**SOLICITUD DE MODIFICACIÓN AL ESTUDIO DE
IMPACTO AMBIENTAL CATEGORÍA I**

**PROYECTO:
ANEXO A GALERA EXISTENTE.**

**RESOLUCIÓN DE APROBACIÓN:
DRPN-IA-A-024- 2022 DEL 22 DE NOVIEMBRE DE 2022**

**PROMOTOR:
VINYLFOAM, S.A.**

Planos / diseños del proyecto aprobado mediante Resolución de Aprobación DRPN-IA-A-024- 2022 del 22 de noviembre de 2022.

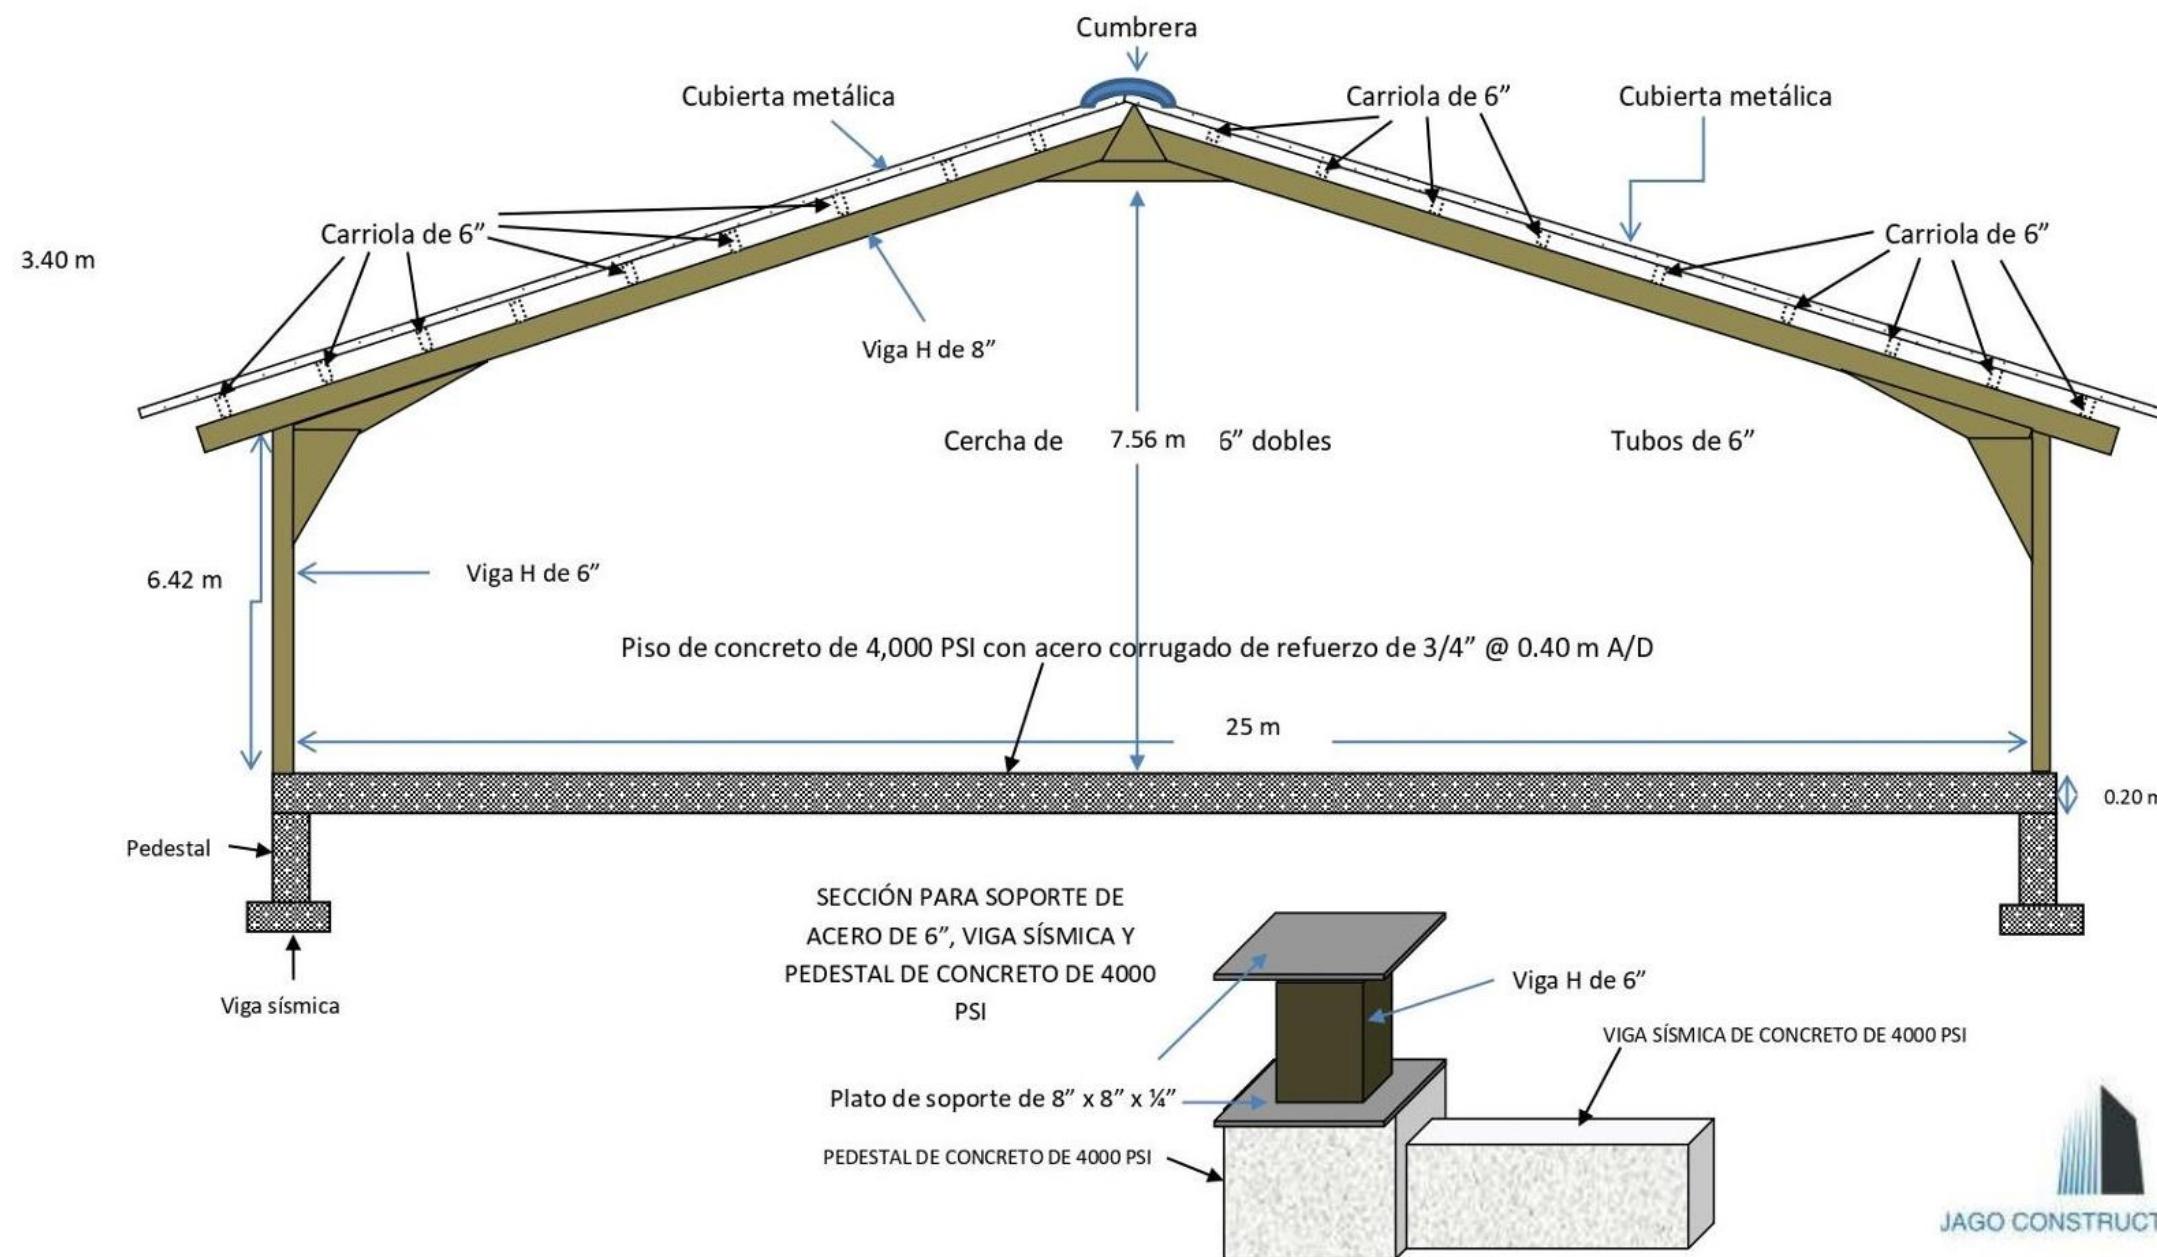
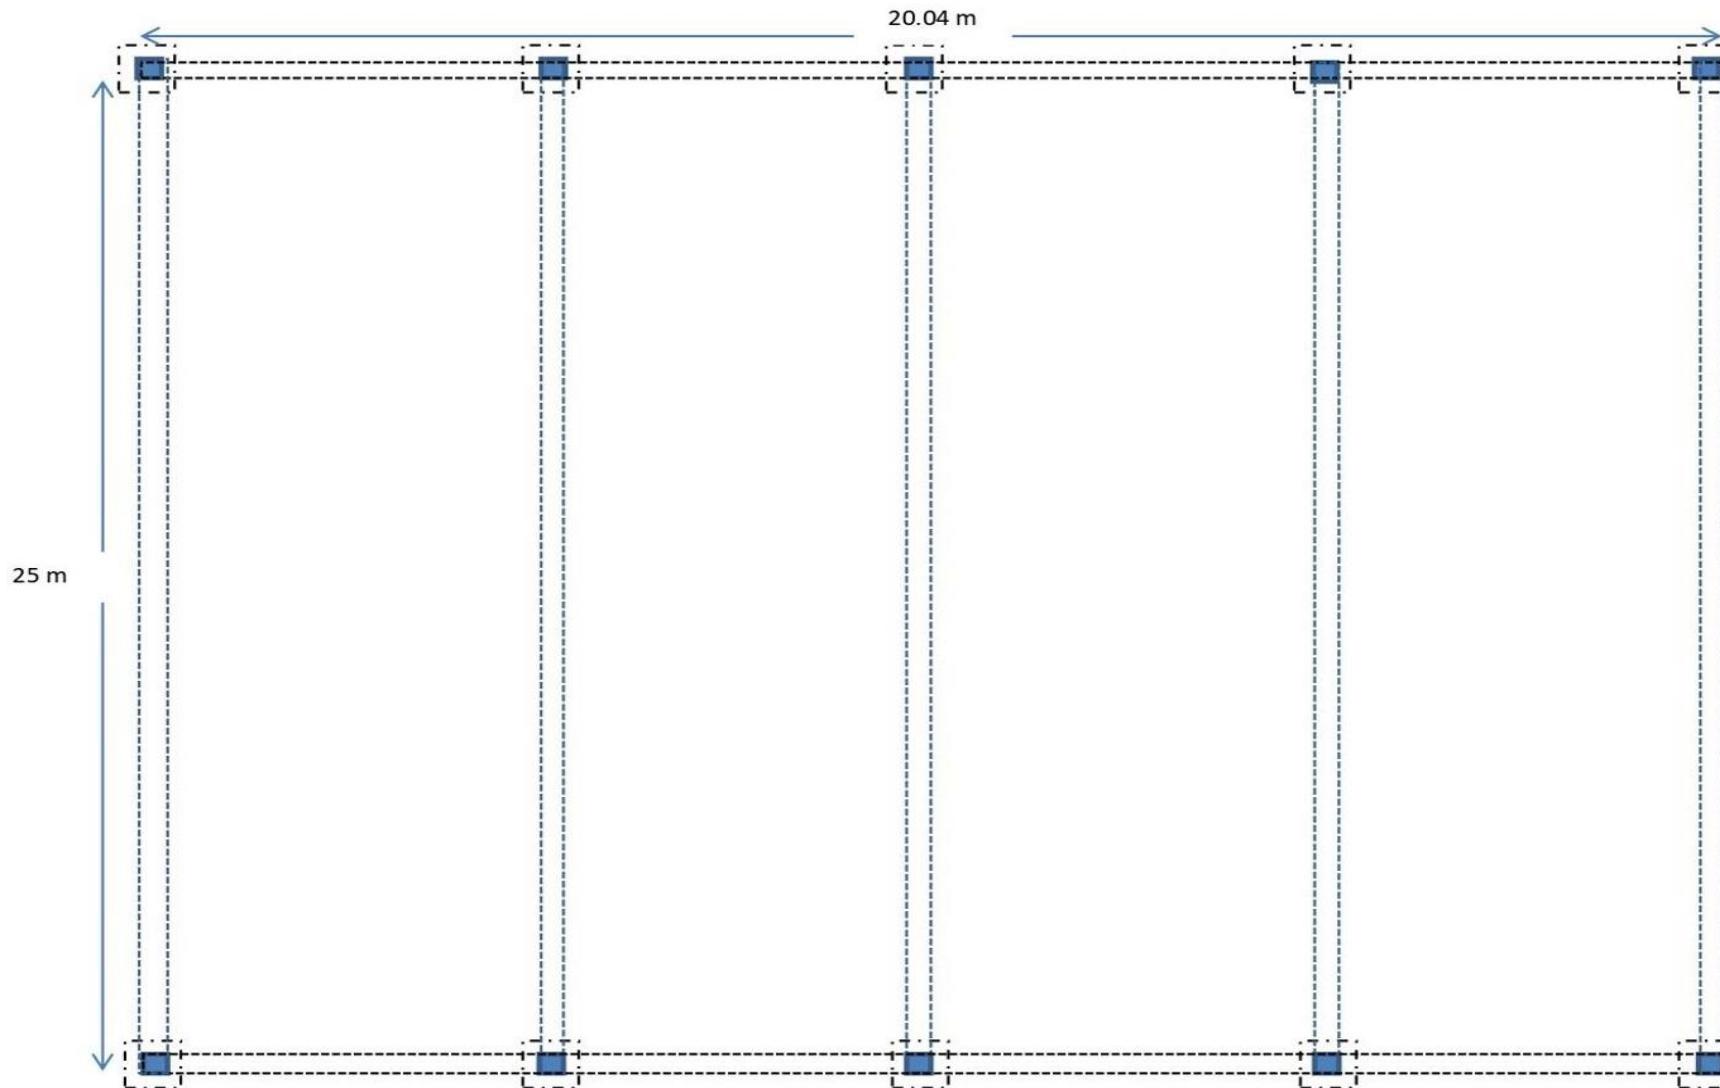
- **Cambio en la dimensión o superficie de construcción.** En el Estudio de Impacto Ambiental Categoría I del proyecto denominado **ANEXO A GALERA EXISTENTE** aprobado mediante Resolución de Aprobación DRPN-IA-A-024-2022 del 22 de noviembre de 2022 se estableció que la estructura a construir (edificación que será anexada a la galera ya existente) cubriría una superficie de 510.00 m². **Con la modificación se propone que la estructura a construir (edificación que será anexada a la galera ya existente) cubrirá una superficie de 710 m², es decir que se adicionarán 200 m².**

DESCRIPCION	Superficie del polígono.
EslA aprobado mediante Resolución de Aprobación DRPN-IA-A-024- 2022 del 22 de noviembre de 2022.	Las coordenadas establecidas en la Resolución de Aprobación DRPN-IA-A-024- 2022 del 22 de noviembre de 2022 generan un polígono de 464.99 m ²
Modificación Solicitada	Las coordenadas presentadas en esta solicitud de modificación generan un polígono de 9436.50 m ²
DESCRIPCION	Dimensión o superficie de construcción.
EslA aprobado mediante Resolución de Aprobación DRPN-IA-A-024- 2022 del 22 de noviembre de 2022.	510.00 m ²
Modificación Solicitada	710.00 m² Es decir que se adicionarán 200 m ² de superficie de construcción.
